Mission régionale d'autorité environnementale

**Avis délibéré de la mission régionale d'autorité
environnementale Centre-Val de Loire
sur l'élaboration du plan climat air énergie
territorial (PCAET) de la communauté de
communes Cœur de Beauce (28)**

N° : 2021 – 3163

Illustration 1 : situation des énergies renouvelables sur la communauté de communes

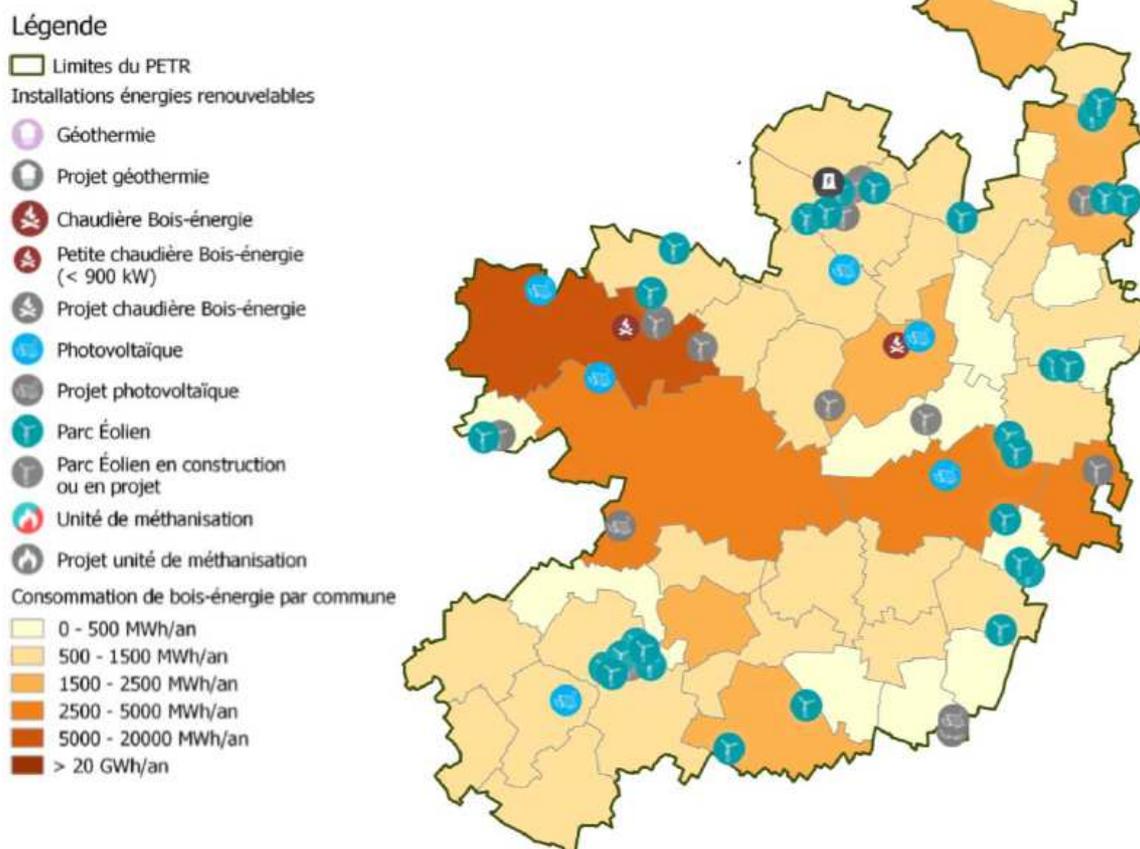
Il en ressort la prédominance de l'éolien sur les autres modes de production avec plus de 600 GWh / an d'énergie électrique. Cette valeur est d'ailleurs susceptible d'augmenter pour passer à plus de 1 TWh / an avec les parcs actuellement en projet ou en construction. Le repowering⁶ éolien est également inclus dans le potentiel de développement sans plus de justification.

Le photovoltaïque est ensuite évoqué avec la distinction entre les installations sur toiture et les parcs au sol. S'il y a une production annuelle de 3 GWh pour le photovoltaïque de toiture, le territoire ne compte actuellement aucun parc photovoltaïque au sol. Un projet à Eole-en-Beauce de 8,5 GWh / an est toutefois en cours d'instruction administrative.

Aucune installation de méthanisation n'est présente sur le territoire de la communauté de communes tout comme les installations solaires thermiques. Quant à la filière bois-énergie, le dossier identifie qu'en dehors des installations existantes, principalement chez les particuliers, aucun projet n'est prévu pour augmenter la part de cette énergie. Enfin, pour ce qui est de la géothermie, si quelques installations existent, son développement se fait encore à la marge. Un fort potentiel pour les nappes de surface a été identifié mais le dossier pointe de manière pertinente les sensibilités vis-à-vis de la ressource en eau sur le territoire.

En ce qui concerne le scénario de développement, le PCAET prévoit une augmentation de la production d'énergie renouvelable à hauteur de 162 %.

Cette croissance, significative, serait notamment portée dans un premier temps par la filière éolienne avec +169 % d'énergie issue de ce mode de production. Cette valeur serait issue pour partie, d'après le dossier, des projets déjà en cours.

Dans un deuxième temps, le scénario proposé mise sur un développement de la méthanisation et du photovoltaïque. Le territoire passerait ainsi d'une production de 0 en 2016 à 70 GWh_{EF}/an en 2050 pour le premier et de 3 en 2016 à 73 GWh_{EF}/an en 2050 pour le second.

- **d'expliciter les moyens mis en œuvre pour atteindre une augmentation de 169 % de la production d'énergie éolienne tout en limitant la construction de nouveaux parcs en accord avec la fiche-action 1.0 ;**
- **de mettre en cohérence le PCAET et le PLUi quant à la réalisation d'orientations d'aménagement et de programmation relatives à l'implantation de parcs éoliens.**
